改善箇所説明図

改善措置の内容

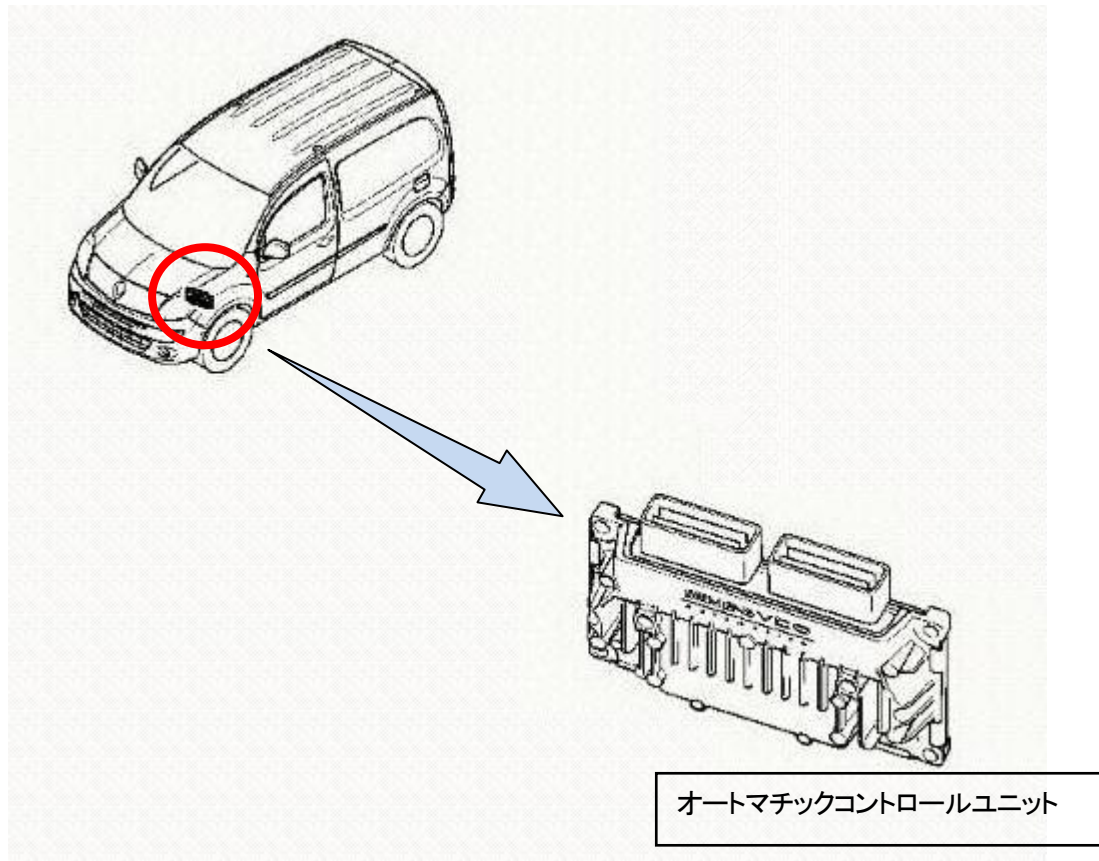
オートマチックコントロールユニットの変速を制御するプログラムが不適切なため、極低速時の1速から2速への変速の際に、必要以上にエンジンの出力トルクが抑制され、エンジンが停止するおそれがある。

注: ☐ は不具合部品を示す。

全車両、対策されたプログラムに変更する。
